Městská část Praha-Satalice

Záměr MZP500 „D0, stavba 520 Březiněves – Satalice“ (dále jen „Záměr“)

- **vyjádření/stanovisko územně samosprávného celku k dokumentaci záměru podle § 8 (dále jen „Dokumentace“) zákona č. 100/2001 Sb., o posuzování vlivů na životní prostředí a o změně některých souvisejících zákonů v akt. znění (dále jen „Zákon“)**

Vedení cyklistických tras v TES 2022, varianta tunelová. Vedení cyklotras v Generelu hl.m.Prahy⁵

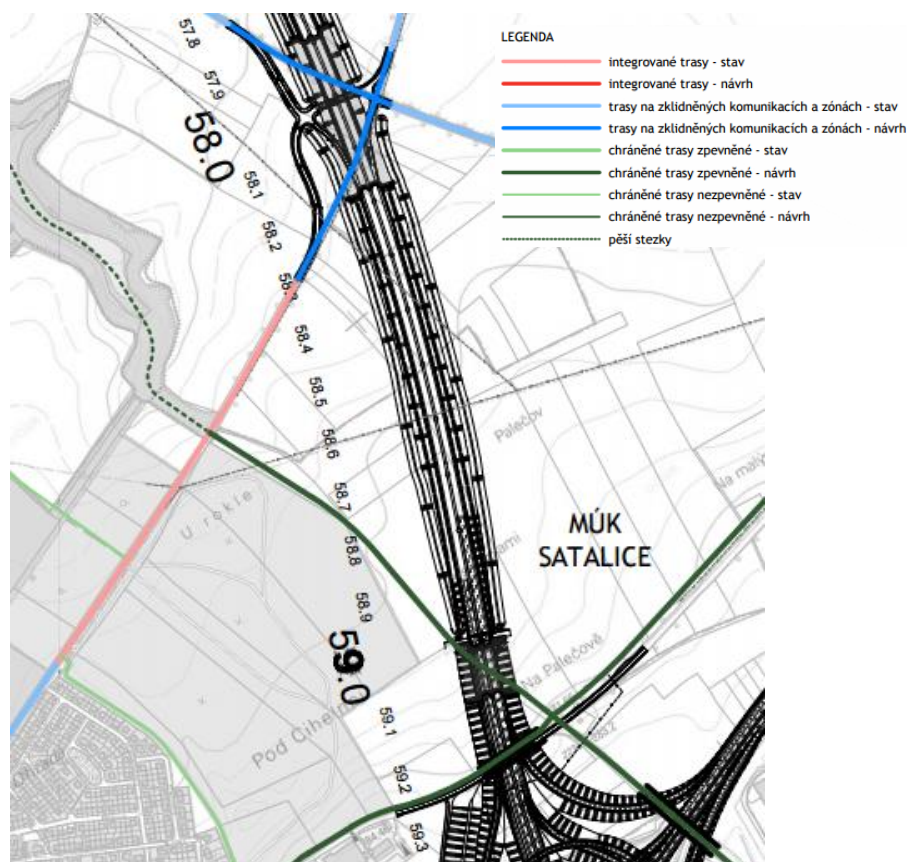
Závěr: V Dokumentaci není na jisto postaveno, že cyklotrasa A50 bude přes D0 520 komfortně, bezpečně a kapacitně převedena a že tímto řešením budou zajištěny logické funkční návaznosti, zajišťující plynulost a bezpečnost cyklistického provozu. Podkladová TES uvádí, že cyklostezka bude vedena po mostě přes D0 na ul. K Cihelně, ale toto vedení není funkční, protože projektová dokumentace cyklostezky A50 (kterou obdržel projektant od MČ Praha-Vinoř, jež ji zajišťuje) není v souladu s její polohou ve výkresech TES č. B.11.1 a B.11.2 a v cyklogenerelu hl. m. Prahy (viz obrázky níže). Stejně tak vedení cyklotrasy (v terénu č. 241, v TES jako A263) v TES není zřetelně vyřešeno (nevede formou chráněného koridoru nebo samostatné cyklostezky přes D0 520, což jsme požadovali).

Cyklotrasu A50 kříží v oblasti ulice Cihelně plánované pokračování cyklotrasy A266 ve směru Horní Počernice a Čertousy, pro kterou není řešeno bezpečné převedení přes D0 520.

Žádáme tyto požadavky jasněji vypořádat a zapracovat do Dokumentace (bude-li se přepracovávat), a do dalšího stupně projektové dokumentace pro navazující řízení (pravděpodobně DUSP pro společné povolení). Toto žádáme uvést jako podmínku závěrečného stanoviska.

Poznámka: Vedení cyklotras v oblasti Satalic je zdařileji řešeno v KUAS, příloha 520_11 Schéma bezmotorové dopravy.

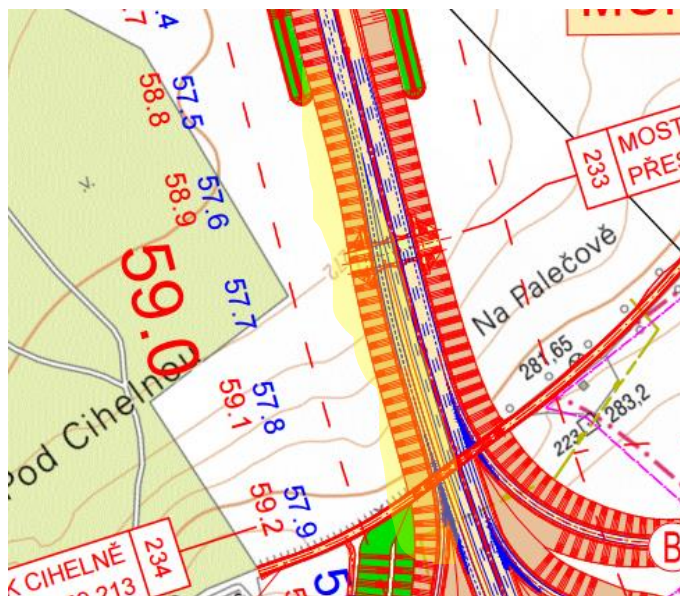
Oblast přemostění místních komunikací III/0103 Satalice – Radonice a III/0104 Horní Počernice – Vinoř: očekáváme, že navrhovaný sjezd na D0 520 směrem na Černý Most a výjezd z D0 520 ze směru Černý Most do soustavy dvou křižovatek komunikací III/0103 a III/0104 bude sloužit pouze pro služební účely, tedy bude neveřejný, bez oficiální možnosti využití pro běžný provoz.

Reakce: „Řešeno v TES jako služební sjezd.“

Závěr: Zpracováno, potvrzeno.

Žlutě vyznač. poloha požadovaného zemního valu v oblasti Satalic, tunelová

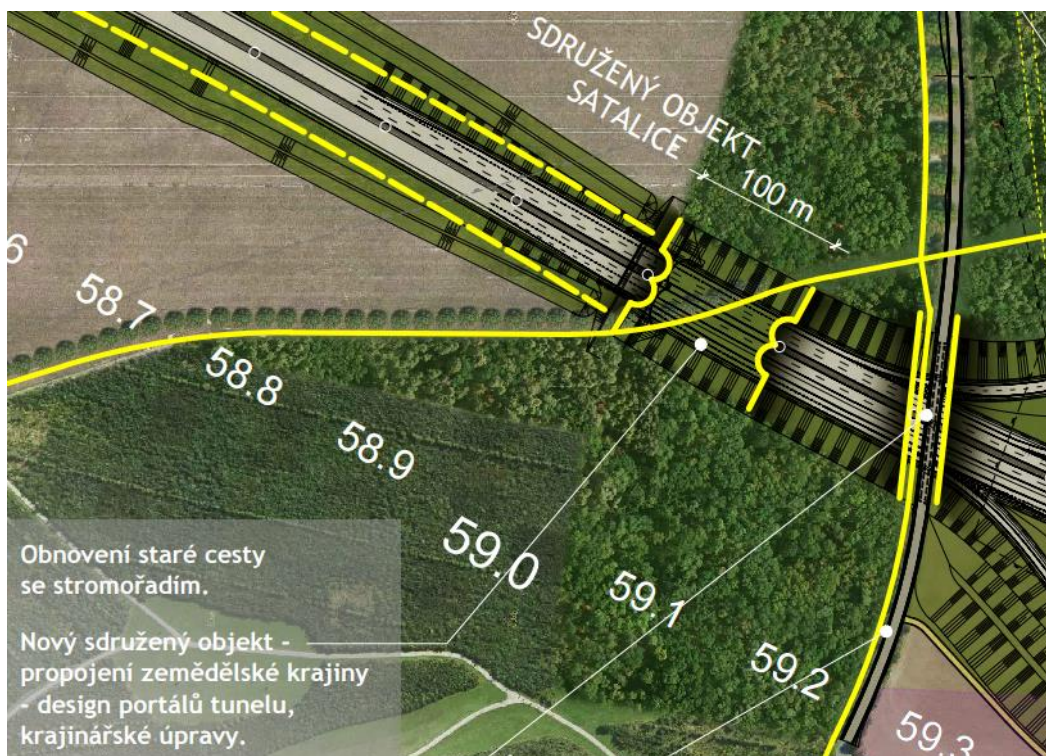
Závěr: Zpracováno jen částečně; u tunelové varianty není val navržen v celé délce, ale jen do km 58,85 (viz obrázek níže).

Proto žádáme do Dokumentace (bude-li se přepracovávat), a do dalšího stupně projektové dokumentace pro navazující řízení (pravděpodobně DUSP pro společné povolení) zpracovat realizaci zemního valu i mezi km 58,85 a km 59,21 (viz níže na obrázku – žlutá oblast). Toto žádáme uvést jako podmínku závěrečného stanoviska z procesu EIA.
